efco SERVICE

BOLLETTINO / *BULLETIN*

MODELLI - *MODELS:* **Tagliasiepi** - *Hedgetrimmers* **TS327 - TS327L - TS327S**

OGGETTO - *SUBJECT:* **Tubo pescamiscela, serbatoio, scatola lato motore, impugnatura anteriore** - *Fuel pick up line, fuel tank, engine side case, front handle.*

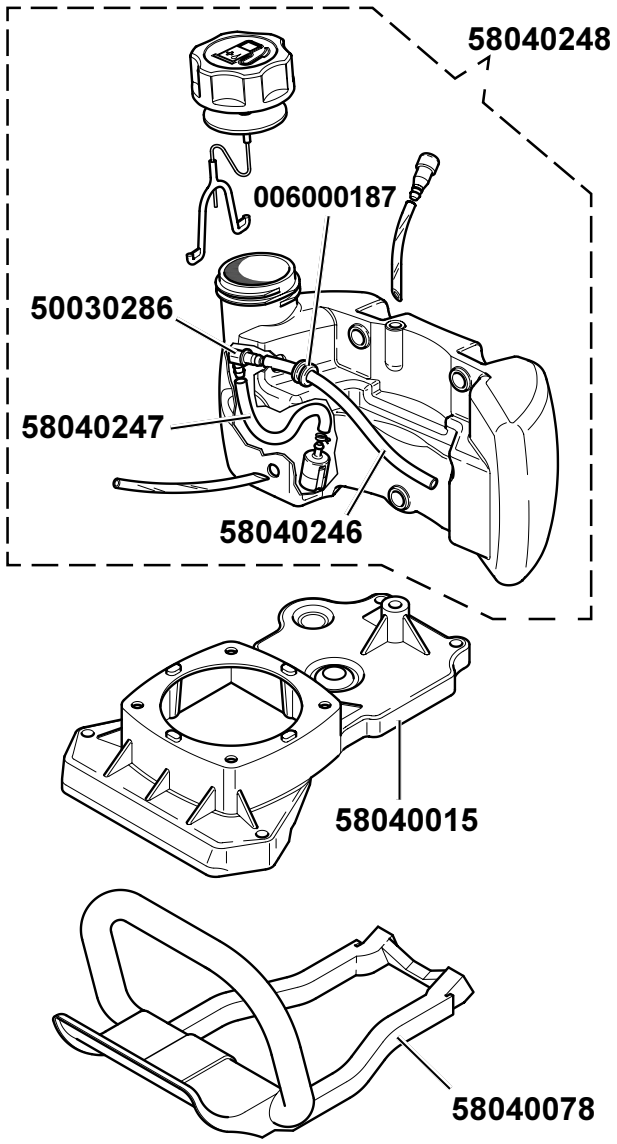
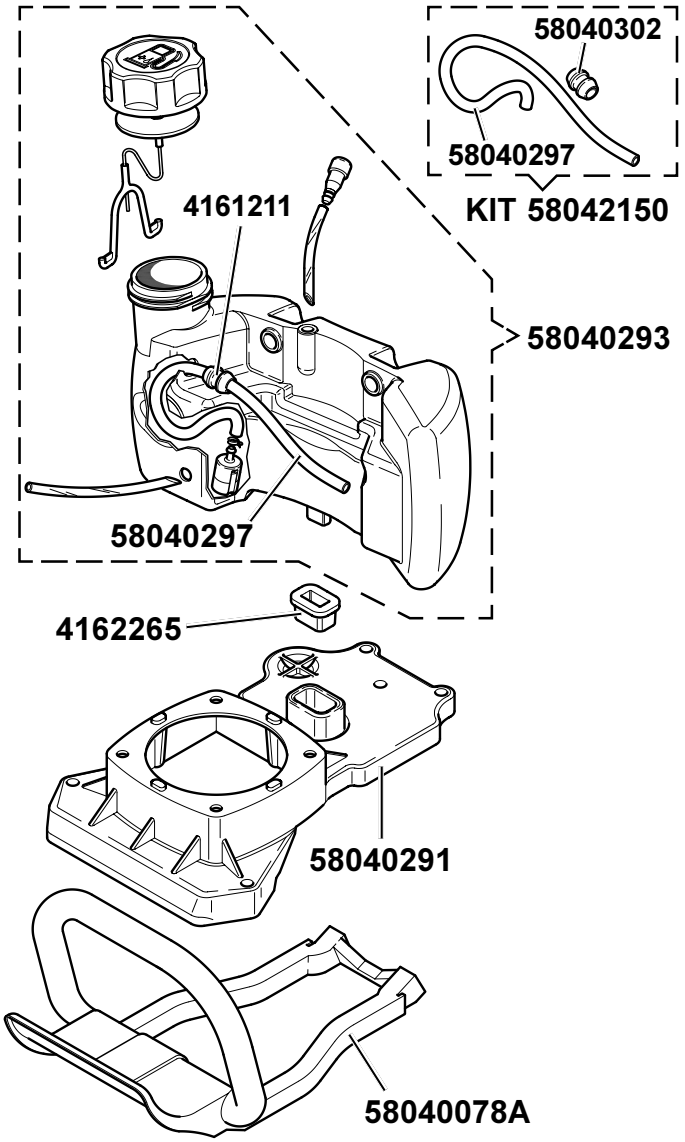
DESCRIZIONE - *DESCRIPTIONS:* **Sostituito gli attuali tubi pescamix con il nuovo tubo cod. 58040297 con caratteristiche di elevata resistenza ai raggi UV e alla benzina ; introdotto un nuovo sistema di fissaggio del serbatoio e variato diametro foro di passaggio tubo pescamix. Modificati l'impugnatura anteriore e la scatola lato motore per alloggiamento antivibrante.** - *Exchanged the actual fuel pick up line p/n 58040297 with better fuel and UV light resistant properties; a improved fitting system of the fuel tank and a diameter variation of the fuel pick up line through way. The front handle and engine side case adapted for antivibration mount seat.* *

NOTE - *NOTES:* **Sul serbatoio premodifica i tubi mix vengono sostituiti dal KIT 58042150 (nuovo tubo e passatubo). In caso di sostituzione della scatola cod.58040015 il serbatoio mix può essere fissato con le sole due viti superiori.** - *On earlier fuel tanks the fuel pick up lines can be substituted with the kit 58042150 (new fuel line and hose way). In the case the engine side case 58040015 is exchanged the tank can be fitted with just the two upper screws.*
